Ansøgning til anlæg

Til: Ilse Gräber Toxvig (igr@kyst.dk)
Fra: havn@nordfynskommune.dk (havn@nordfynskommune.dk)
Titel: SV: Anmodning om supplerende oplysninger - ansøgning om flydende shelter Sejlerkajen 13 (2025-130573)
E-mailtitel: SV: Anmodning om supplerende oplysninger - ansøgning om flydende shelter Sejlerkajen 13 (2025-130573) (MST Id nr.: 14735915)
Sendt: 12-05-2026 14:31

Fra: Ilse Gräber Toxvig <igr@kyst.dk>
Sendt: 12. maj 2026 14:15
Til: -Bogense Havn og Marina <havn@nordfynskommune.dk>
Emne: Anmodning om supplerende oplysninger - ansøgning om flydende shelter Sejlerkajen 13 (2025-130573) (MST Id nr.: 14735915)

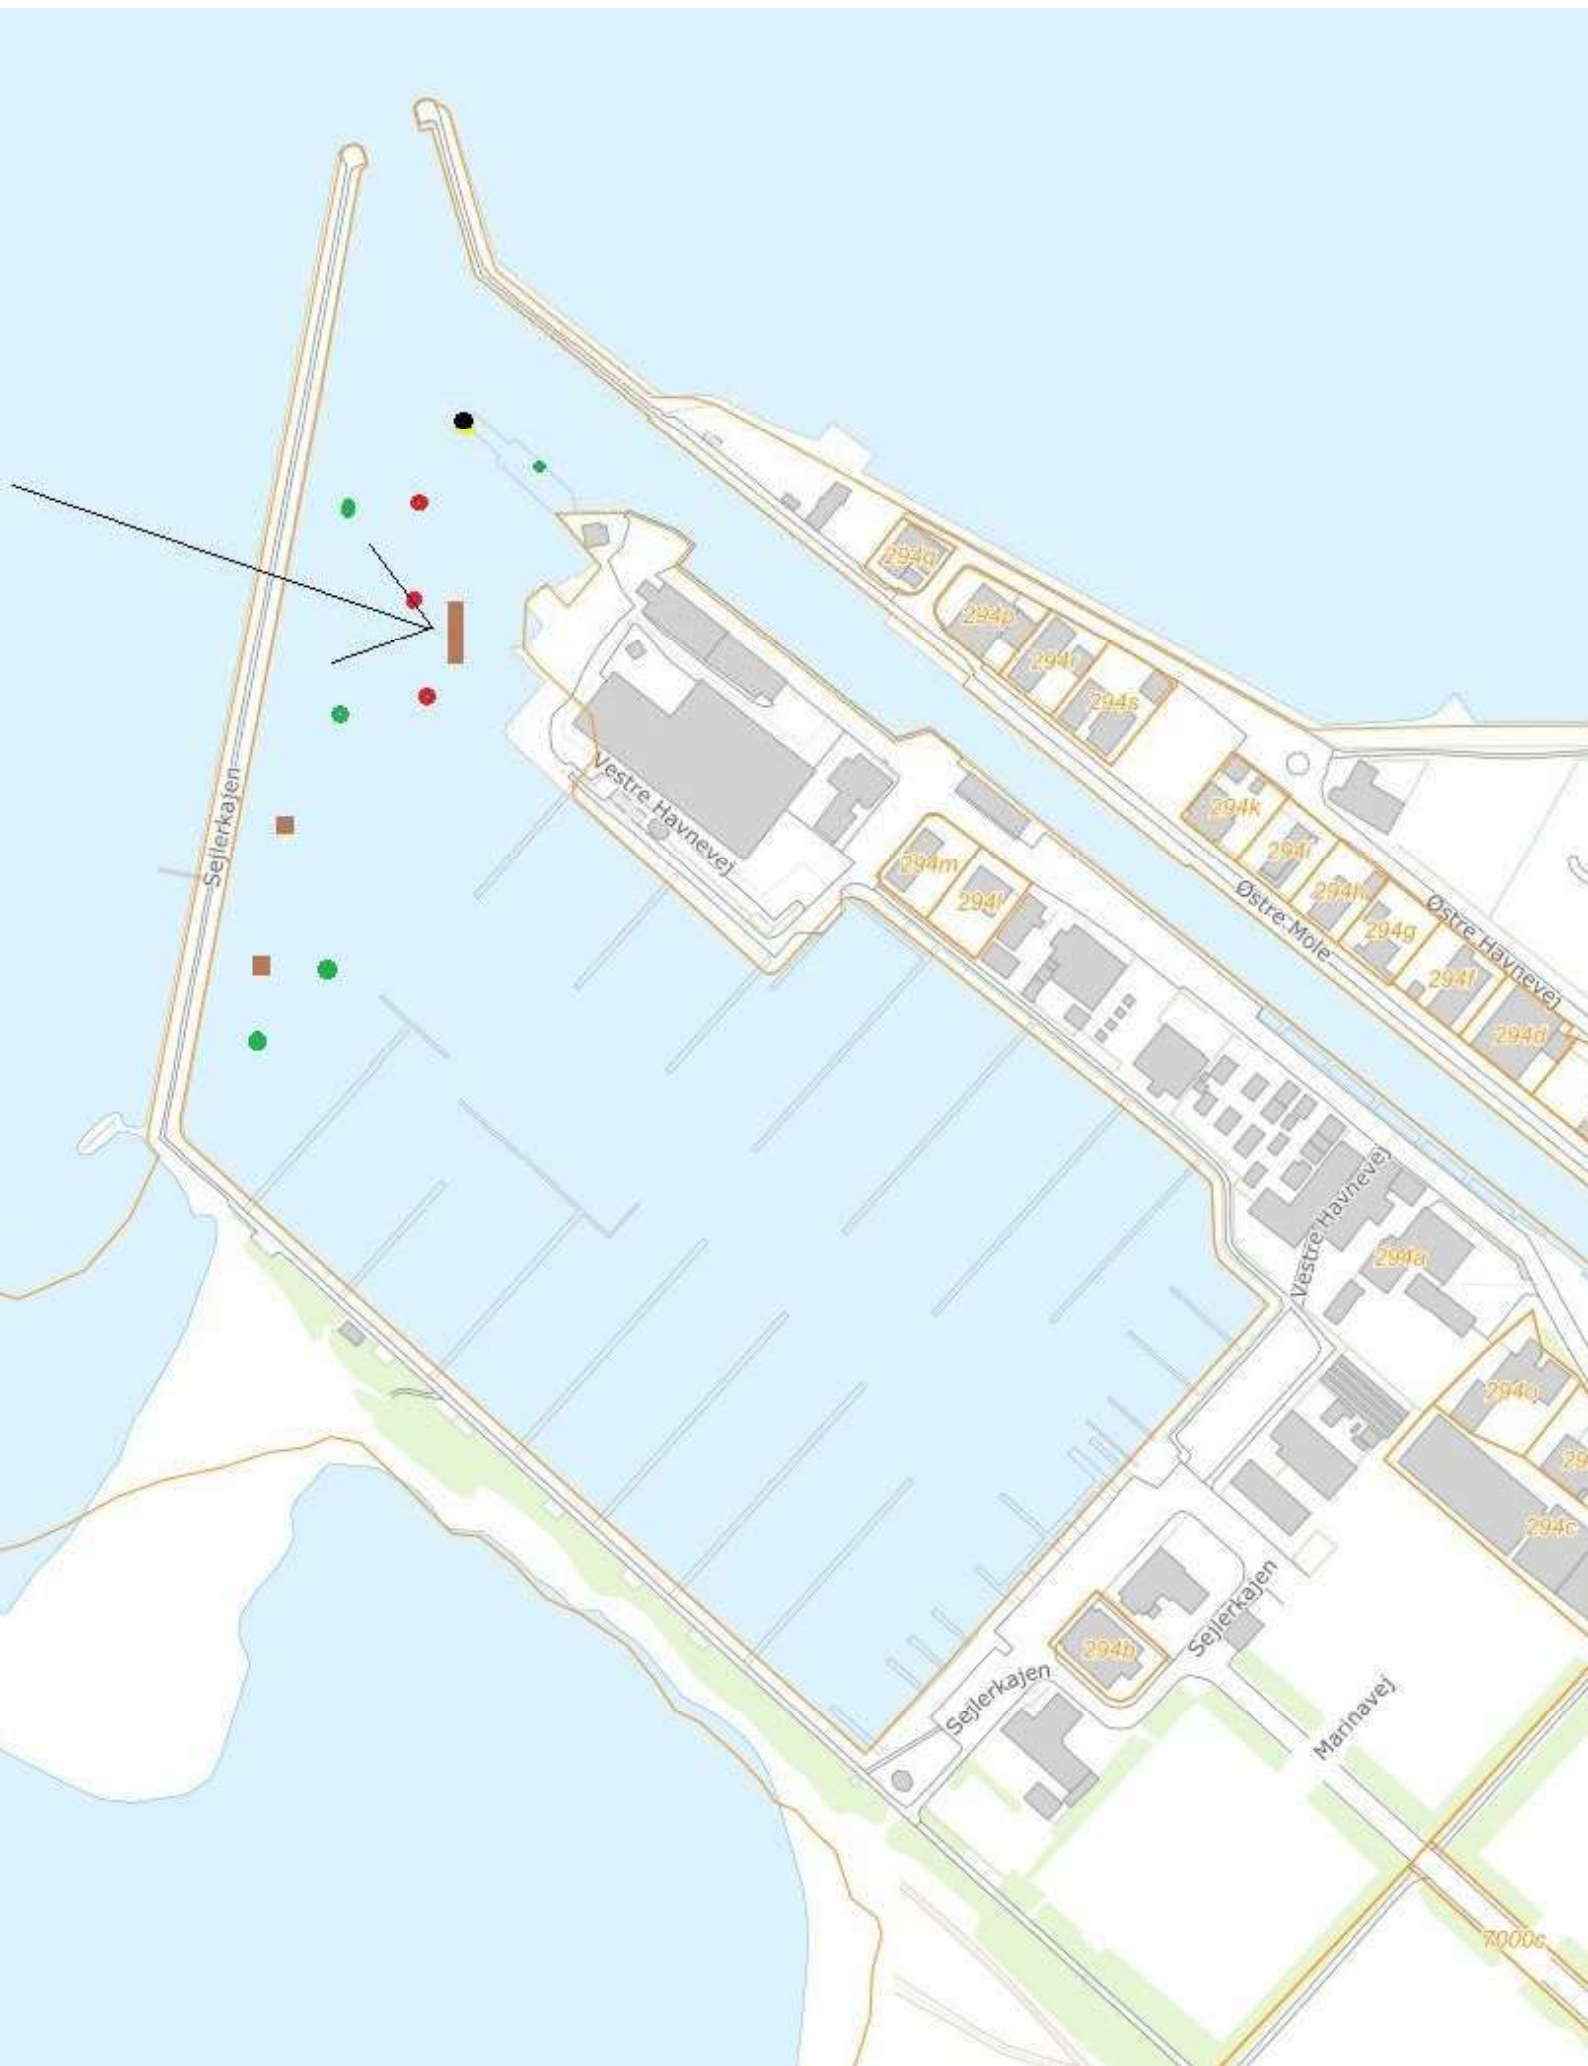
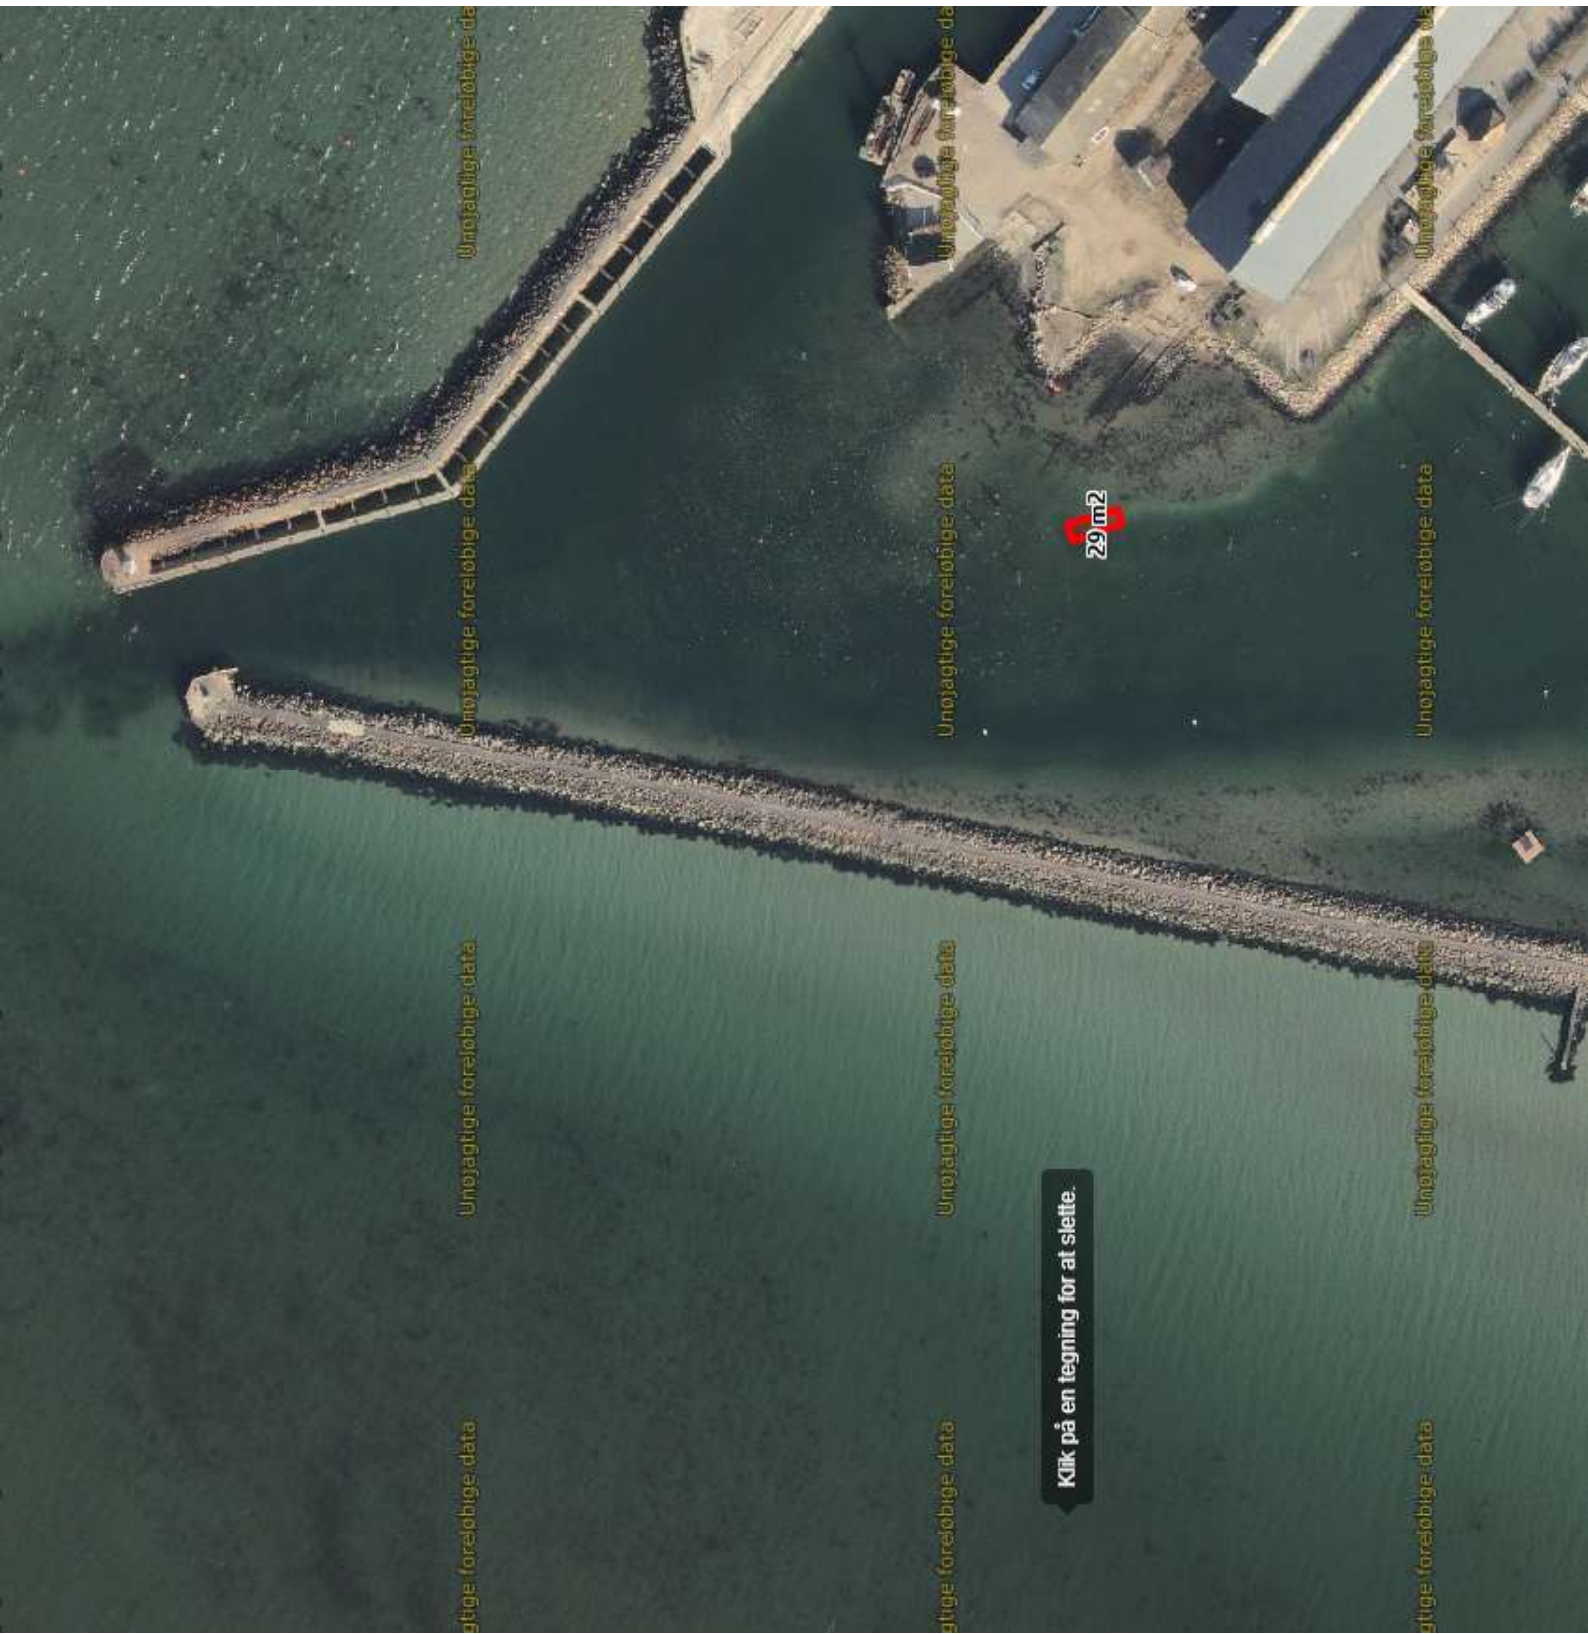
Det oplyses, at den flydende shelter skal placeres ca. 6-8 meter fra løbet, men umiddelbart ligger den tæt på en ind- og udsejling. Kan der opstå konflikter ift. sejlad? **Nej. Så havde vi ikke placeret den der.**
